VĚC: DODATEČNÁ INFORMACE Č. 17 K ZADÁVACÍM PODMÍNKÁM

v rámci otevřeného zadávacího řízení na zadání nadlimitní veřejné zakázky s názvem „UK – FHS – Rekonstrukce objektu menzy 17. listopadu“, EDS: 133D21E 000005 uveřejněné ve Věstníku veřejných zakázek pod evidenčním číslem VZ 404767 zadavatel obdržel žádosti o dodatečné informace dle ustanovení § 49 odst. 1 zákona č. 137/2006 Sb., o veřejných zakázkách, ve znění pozdějších předpisů (dále jen „zákon“).

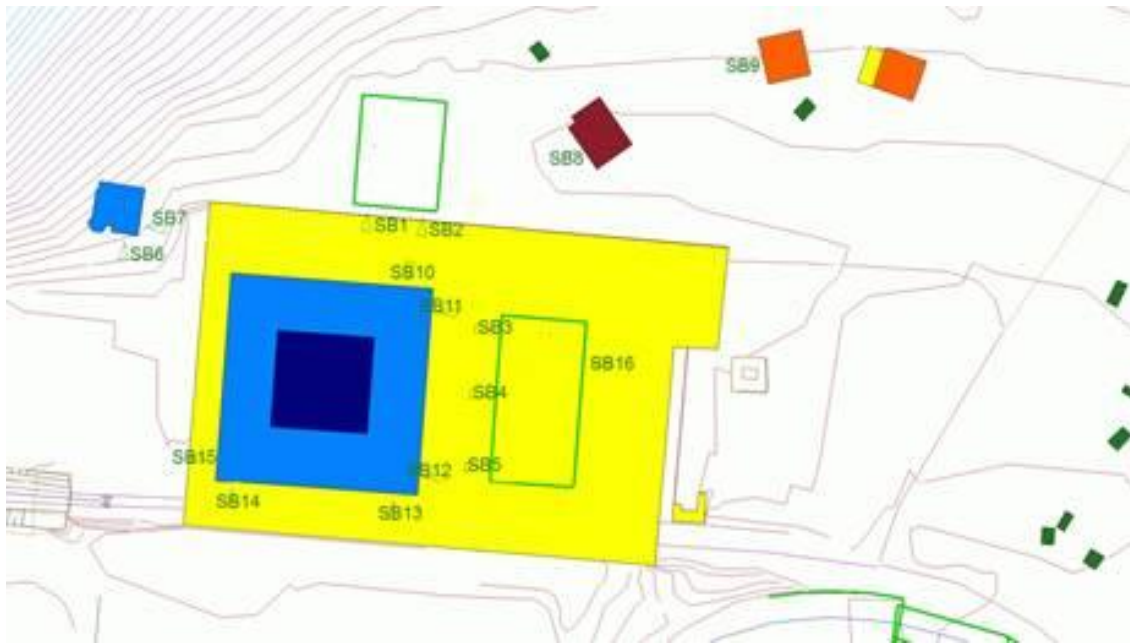
„2a) V hlukové studii se počítá se suchými chladiči s akustickým výkonem 92db při rozptylu do volného prostoru do vzdálenosti 10m, ale zde budou suché chladiče umístěny do podjezdu, kde se bude hluk šířit a odrážet od stávajících betonových stěn bez akustického obkladu a může docházet k vyšším harmonickým frekvencím. Nikde není výpočet ve studii akustického tlaku na oknech ubytovací části koleje od této technologie, PD ani neřeší žádné protihlukové opatření.

2b) Požadavek na hlučnost u obytných budov dle hygienických norem je 40db přes den a 30db v nočních hodinách. Jakým způsobem bude investor postupovat, pokud nebude vycházet konečné měření hluku na oknech ubytovací části koleje? V PD se s odhlučňovací stěnou nepočítá, náklady mohou být značné.“

Ad 2a) V akustické studii, která je součástí dokumentace pro stavebního povolení - příloha B.1, jsou určeny výpočtové body m.j. na fasádách kolejí (chráněný venkovní prostor staveb). Hluk na nich zahrnuje i výše popsané suché chladiče (umístěné v suterénu s odvětráním do zelené plochy). Žádné speciální protihlukové opatření není požadováno, viz též nejvíce zatížený bod SB.16.

Ad 2b) Viz též odpověď k dotazu 2a) – ze zpracované studie vyplývá, že žádné speciální protihlukové opatření není nutné.
